■問題点 1 の防止対策 鋼矢板根入先端部への止水注入の実施

■問題点 2 の防止対策 ディープウェル外周面への止水材充填の実施

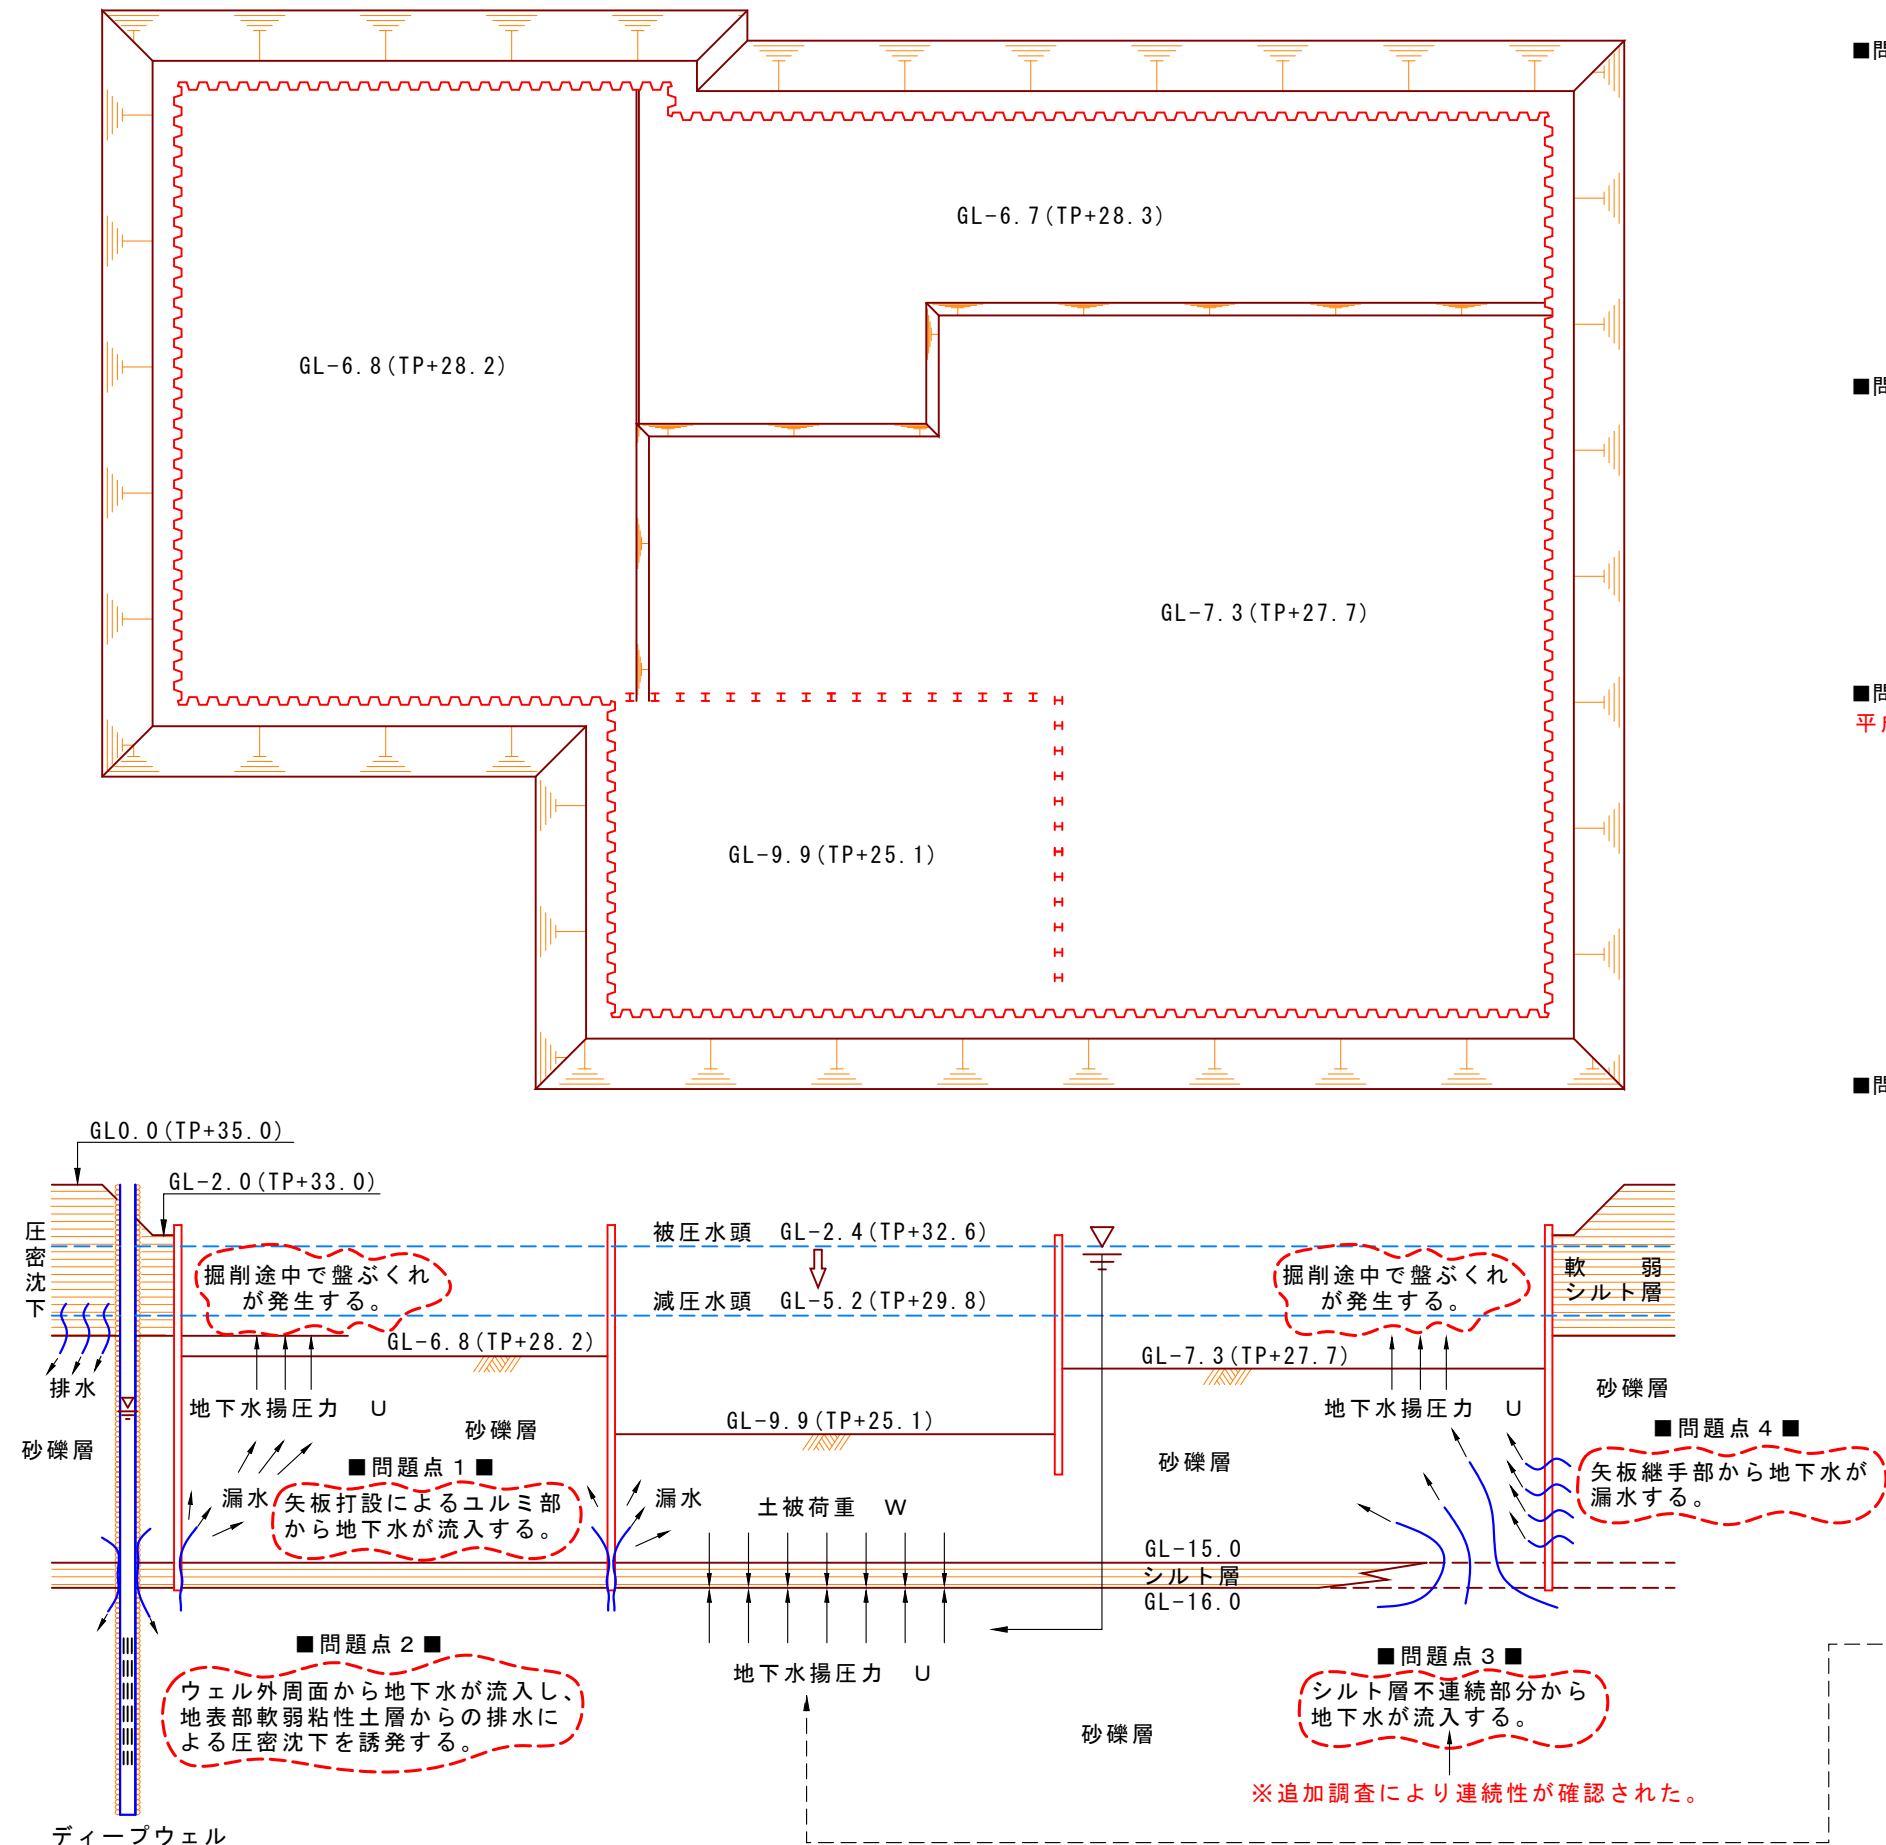
○ディープウェルとシルト層（GL-15m～-16m）の隙間に止水材を充填する。

本工事において設置するディープウェルはシルト層の盤ぶくれ防止を目的として設置されるものであり、ストレーナは盤ぶくれの原因となる第 2 砂礫層（A g 2 層）中に限定して配置される。したがって、ディープウェル揚水能力を確保するため、ディープウェルとシルト層（GL-15m～-16m）の隙間に止水用の固形ベントナイトを充填し、A g 1 層からの漏水を防止しなければならない。
